Bewoners advies over Bouwplan Verlengde Rijnstraat te Driel

“Driel bouwt aan een dorps karakter”

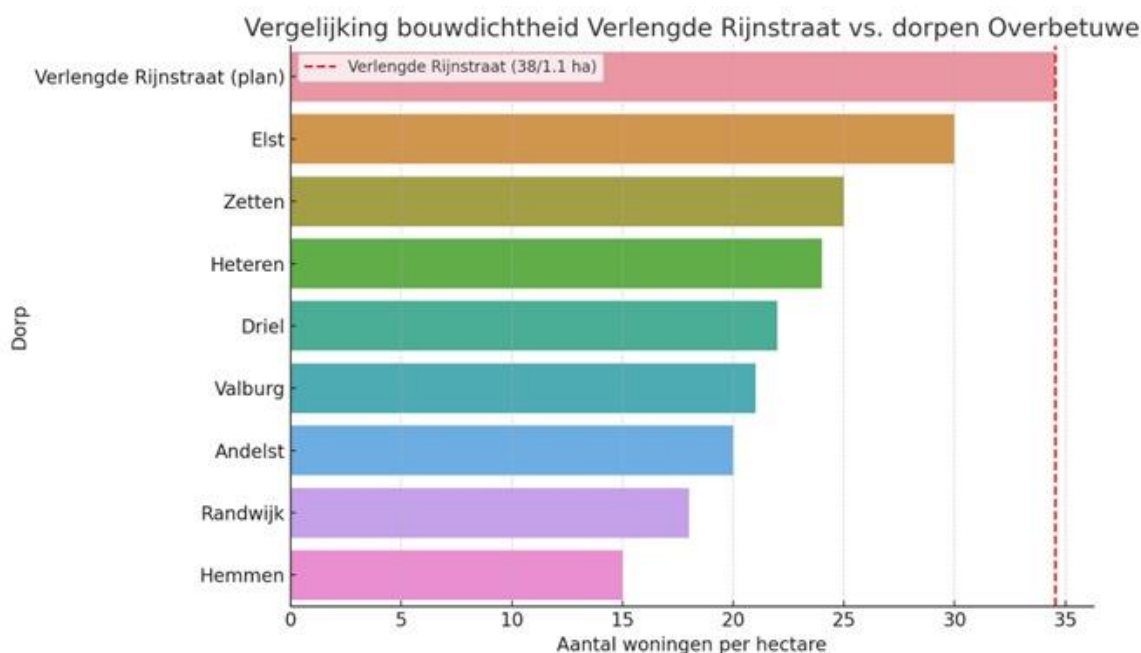
Om bovenstaande in perspectief te zetten binnen de gemeente Overbetuwe tonen wij hieronder een analyse rondom bouwdichtheid in naburige dorpen in relatie tot dit initiatief.
